RAPPORT DE VÉRIFICATION

(Code du travail : Art R.4226-16)
Rapport de vérification périodique

N° de rapport : 134210180-002-1 - ERT
Date : 12/12/2025

Lieu d'intervention :
URM
PLACE DU DOCTEUR BAYLAC
31300 TOULOUSE
Référence Client : 43942172

➤ TGFM

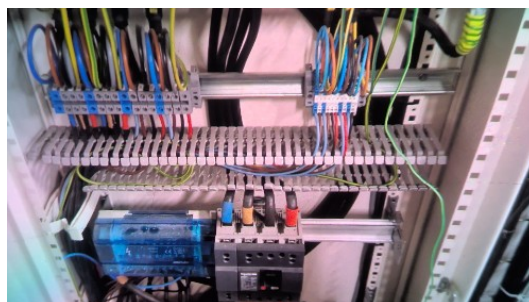
Plastron absent ou déposé (risque de contact direct au niveau de l'appareillage)

(P) A remettre d'urgence

➤ **TD DSP**

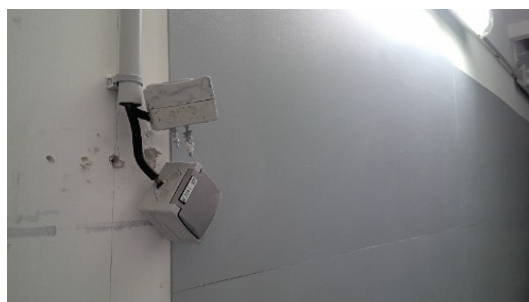
Départs D17 PC et DC38 PC absents

Présence de schéma(s) électrique(s) avec contenu incomplet ou erroné
(P) A mettre à jour
URM : - NIV 2: - ZONE C: - PLC2P4 Local Déchets

➤ TGBT 2 R+2

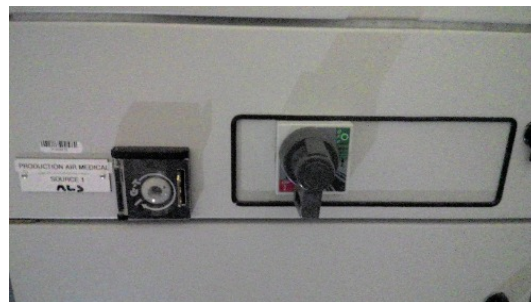
Départ Q.26 nouvelle désignation et départ "PRODUCTION AIR MEDICAL SOURCE 1" absent du schéma

Présence de schéma(s) électrique(s) avec contenu incomplet ou erroné
(P) A mettre à jour
